Groupe de travail de la sécurité passive

Règlement ONU n° 127 (Sécurité des piétons)

Proposition de série 04 d'amendements**Communication des experts de l'Allemagne***

Annexe 1, partie 1, paragraphe 9.23.1, lire :

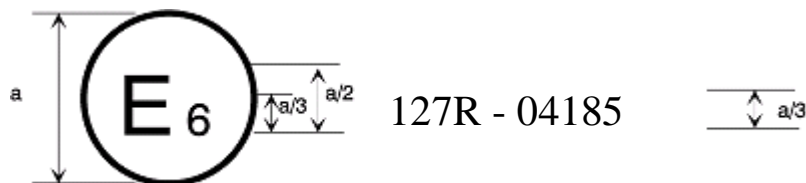
- « 9.23.1 Une description détaillée, comportant des photographies et/ou des dessins, du véhicule en ce qui concerne sa structure, ses dimensions, les lignes de référence pertinentes et les matériaux constituant l'avant du véhicule (intérieur et extérieur). Cette description doit comprendre des détails relatifs à tout système de protection active installée **et à tout système permettant de modifier en cours de conduite la hauteur du véhicule à l'essieu avant (tel que la suspension adaptative)**. ».
